改正 令和元年12月18日 原規技発第1912182号 原子力規制委員会決定

原子力発電所の火山影響評価ガイドの一部改正について

別表 原子力発電所の火山影響評価ガイド 新旧対照表

図1 本評価ガイドの基本フロー

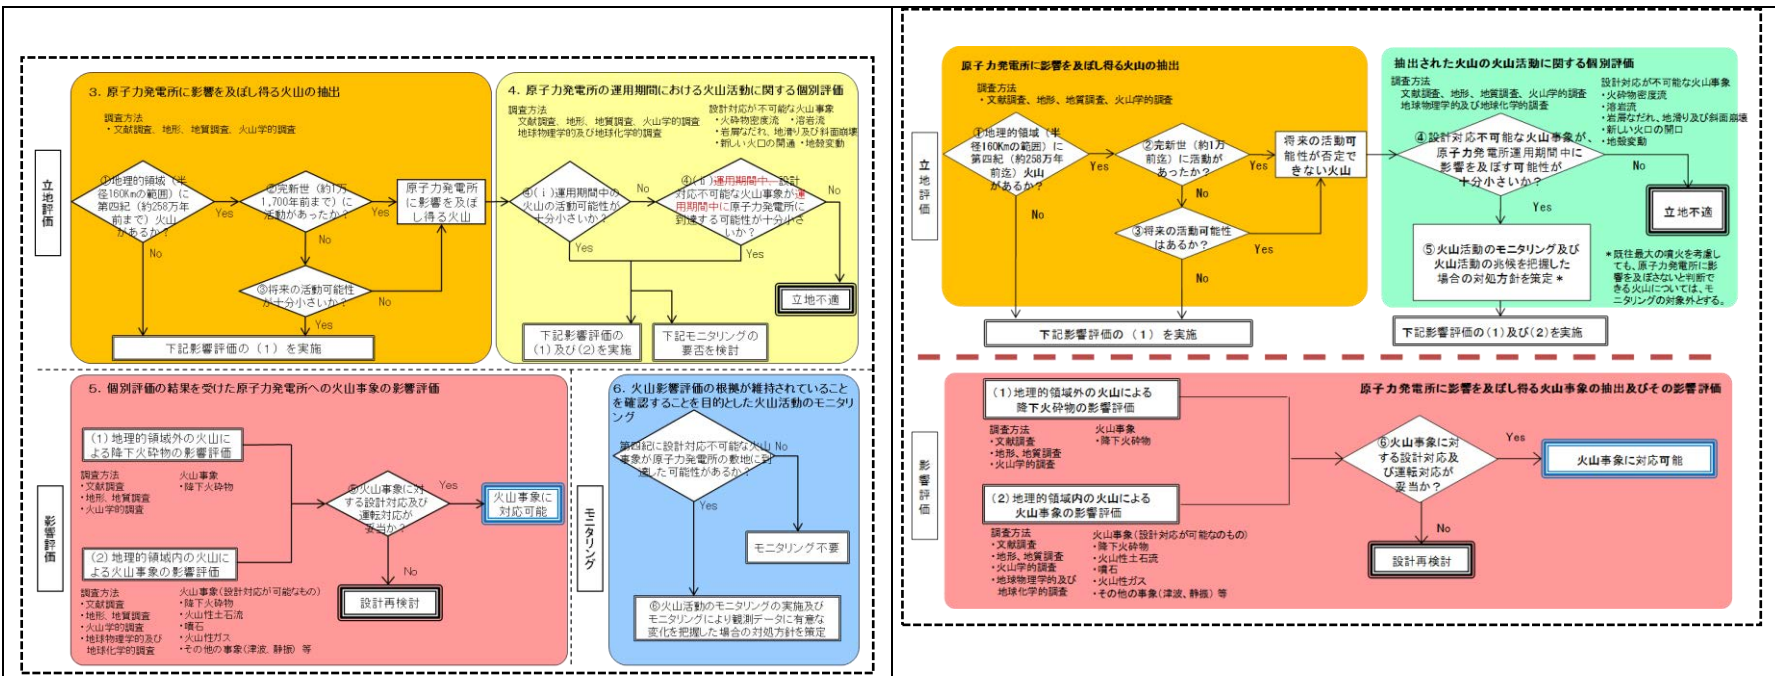
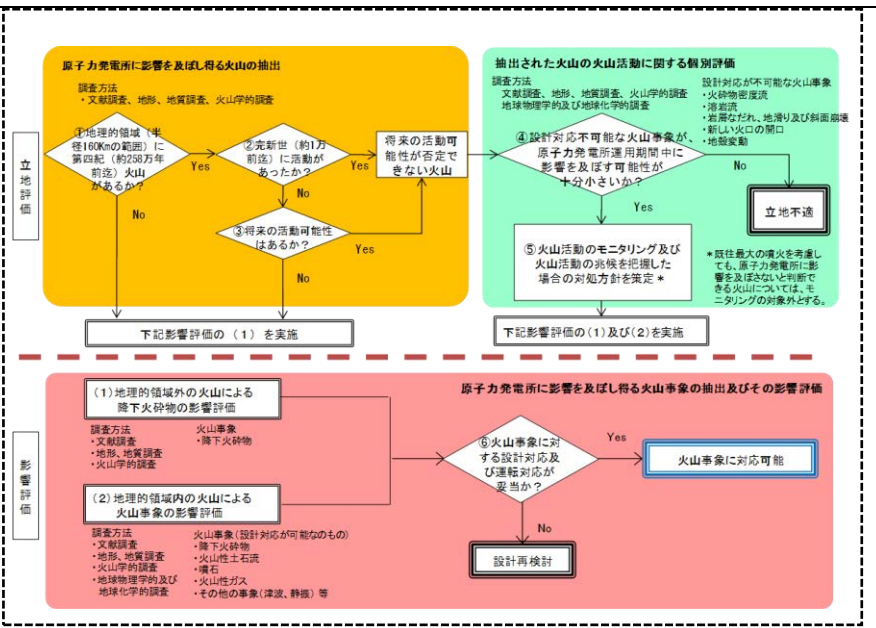
本評価ガイドの基本フローを図1に示す。

火山影響評価は、図1に従い、立地評価と影響評価の2段階で行う。
(新設)

まず、原子力発電所に影響を及ぼし得る火山の抽出を行う。すなわち、原子力発電所の地理的領域において第四紀に活動した火山（以下「第四紀火山」という。）を抽出し（図1①）、その中から、完新世に活動があった火山（図1②）及び完新世に活動を行っていないものの将来の活動可能性が否定できない火山（図1③）は、原子力発電所に影響を及ぼし得る火山として4.の個別評価対象とする（解説-1）。具体的には、3.のとおりとする。

た火山について原子力発電所の運用期間における火山活動に関する個別評価を行う。すなわち、運用期間中の火山の活動可能性が十分小さいとは評価できず（図1④(i)）、かつ、設計対応不可能な火山事象が運用期間中に原子力発電所に到達する可能性が十分小さいとも評価できない場合（図1④(ii)）は、原子力発電所の運用期間中において設計対応が不可能な火山事象が原子力発電所に影響を及ぼす可能性が十分小さいとはいえず、原子力発電所の立地は不適となる（解説-2、3）。具体的には、4. のとおりとする。

4. の個別評価において立地が不適とならない場合は、原子力発電所の安全性に影響を与える可能性のある火山事象を抽出し、各火山事象に対する設計対応及び運転対応の妥当性について評価を行う（図1⑤）。
